Fra: Bøyum Tone <tone.boyum@vegvesen.no>
Sendt: torsdag 24. januar 2019 10.45
Til: Tone Margrethe Bærland Furustøl
Kopi: Postmottak Lindås
Emne: Avkøyrsløse- Fv. 401 gnr. 172 bnr 4 - Lindås kommune

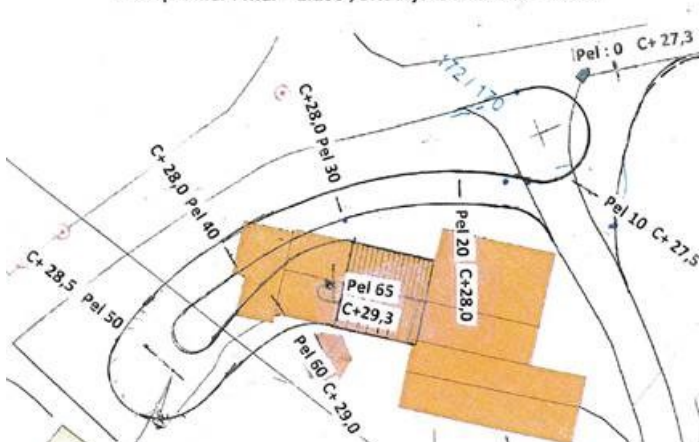
Vi ser at det ligg føre fleire framlegg til løysing for utforming av eksisterande avkøyrsløse. For å unngå misforståing ber vi om å få tilsendt rett versjon som kommunen ynskjer at vi skal behandle.

Vegteknisk kan det vere greitt å flytte avkøyrsløsepunktet lenger nordaust, slik den eine skissa viser under.

Tverrprofiler i Mål = 1:100 , Situasjonkart i Mål = 1:500
